**Objet :** Parc Astérix représenté par Mme PONS Delphine– Projet hôtelier de 300 chambres, espaces restauration, séminaire, loisir et stationnements pour la clientèle de l'hôtel au Parc Astérix à Plailly 60128.

**V/Réf :** Permis de construire n° **PC060 494 23 T0013**  
Votre demande d'avis du 04/07/2023 reçue par le SICTEUB le 04/07/2023

**PERMIS DE CONSTRUIRE  
Avis sur l'assainissement eaux usées**

**PROCÈS-VERBAL  
de la réunion du 03 août 2023**

*périmètre du parc Astérix en jaune, réserve foncière constructible en hachurés bleu et vert  
(source étude d'impact page 38)*

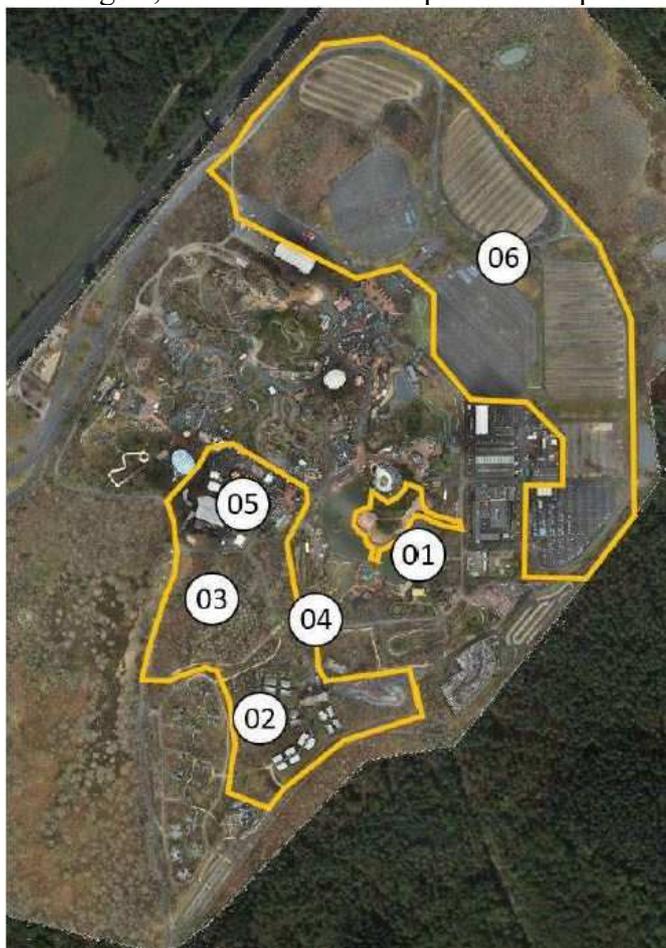
Sur les 97 hectares de la zone constructible, 88 hectares sont aménagés et 9 hectares restent en réserve foncière pour les développements (3 hectares au niveau des parkings et 6 hectares au niveau du secteur hôtelier).

Localisation des aménagements prévus (source : étude de caractérisation des zones humides, page 859 du fichier informatique de la pièce 1 du dossier de demande d'autorisation environnementale)

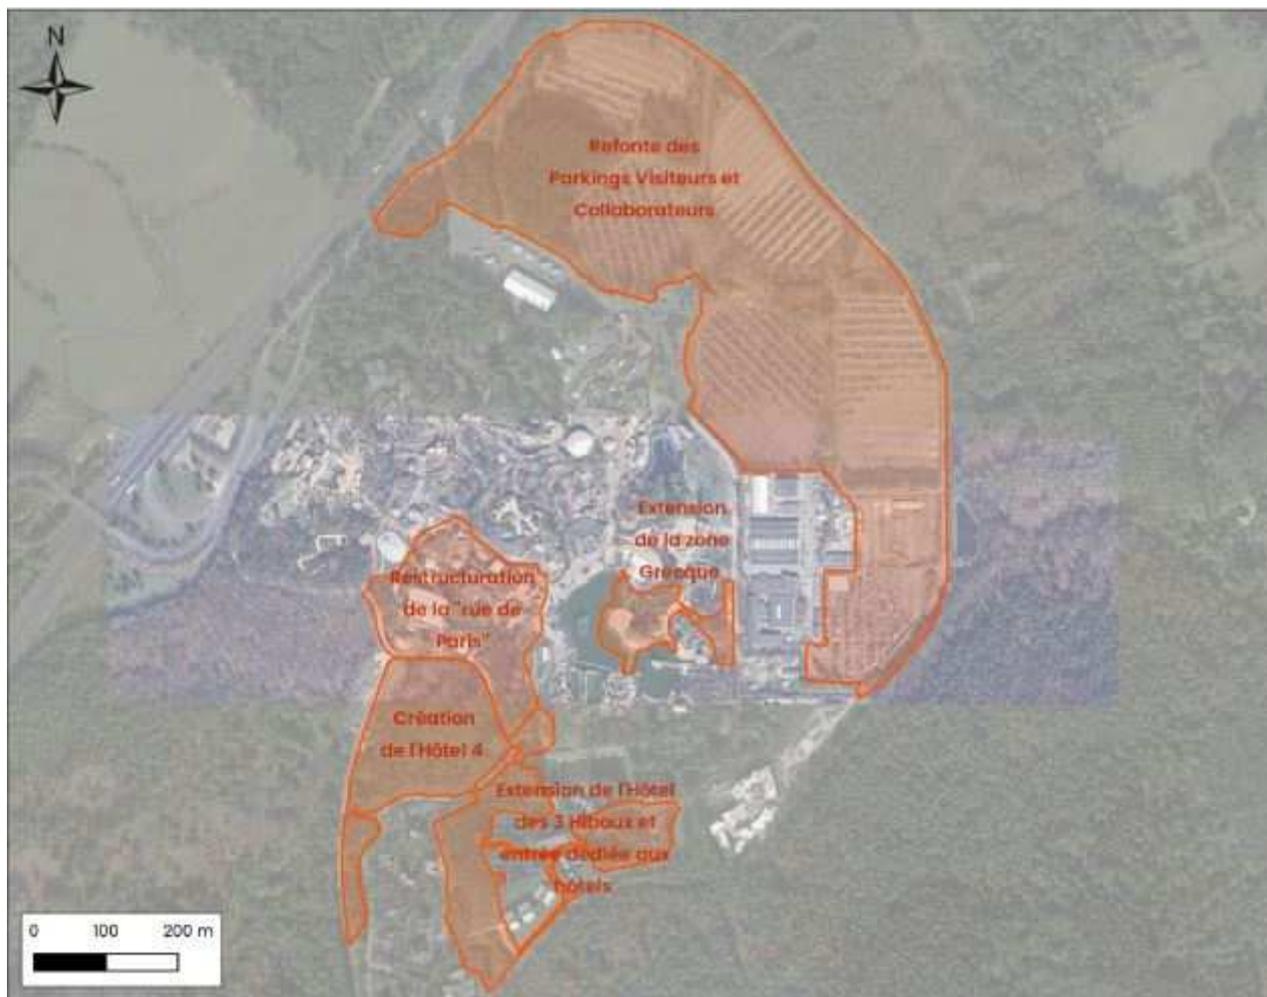
Par ailleurs, la localisation des mesures de compensation n'est pas bien présentée dans le dossier. Il manque des plans de localisation lisibles.
